令和元年 8 月 23 日
日本原子力発電株式会社

敦賀発電所 2 号炉

「敷地の地形、地質・地質構造について」に関する審査資料の記載の不備について

評価結果（破砕帯分布図）と今回の報告対象の関係

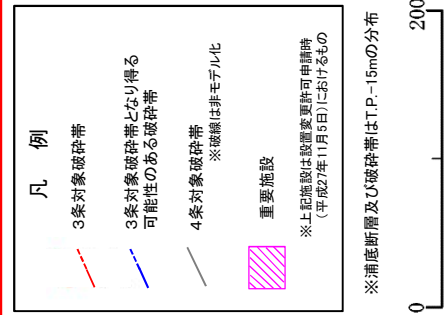
今回判明した記載の不備は、評価結果を導く（敷地内の破砕帯分布図を作成する）ための作業プロセスについて解説したものが殆どであり、申請書の評価結果（破砕帯分布図等）に影響を与えるものではないと考えている。（添付資料 1 を参照下さい）

記載の修正（最新ファイルへの差替）に伴う破砕帯分布図の変更は無い。

「記載の不備」発生イメージとデータ再確認箇所

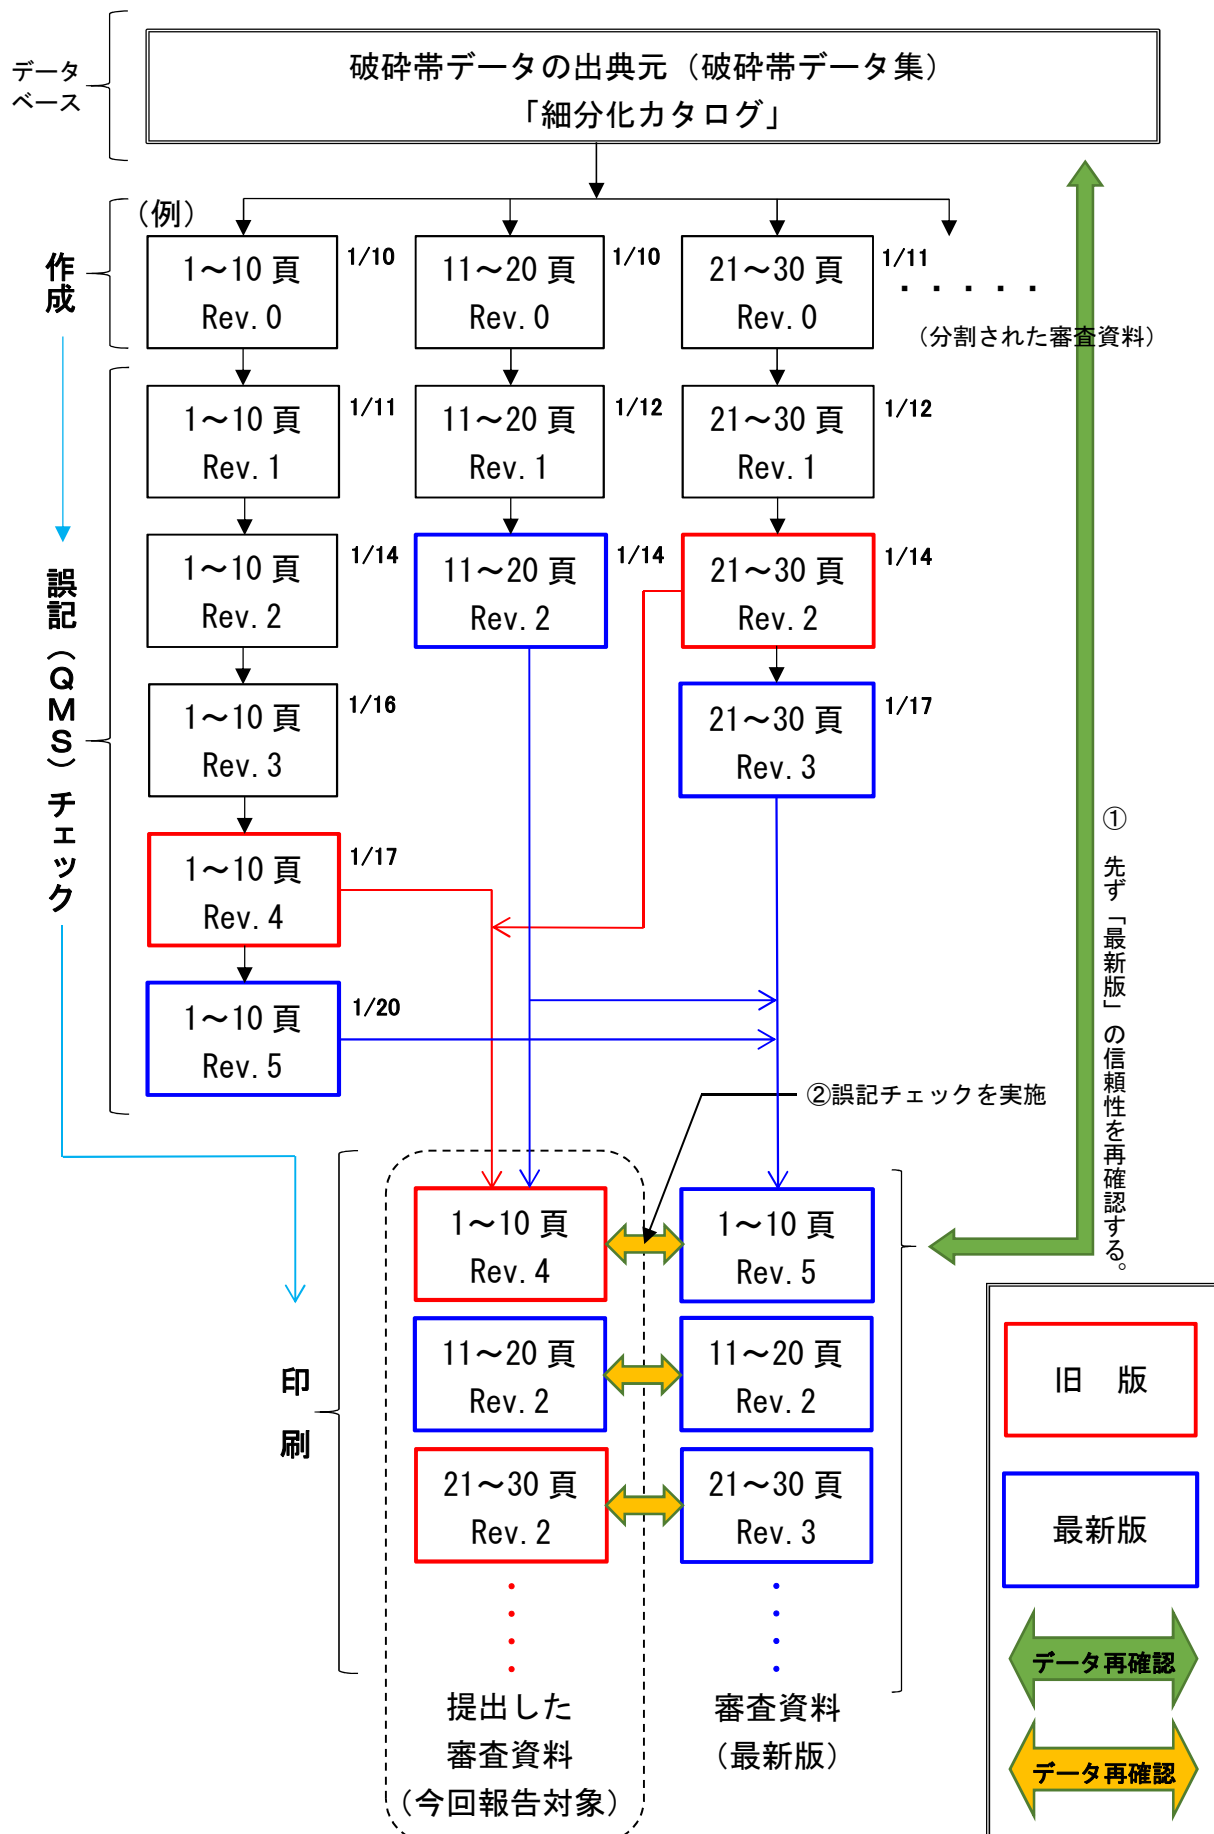
本件については当社社員が、分割された「最新版ファイル」を印刷すべきところ、資料の一部について、修正途中の「旧版ファイル」を誤って印刷したため、審査資料の記載の不備に至ったものであることが判明した。（添付資料 2 を参照下さい）
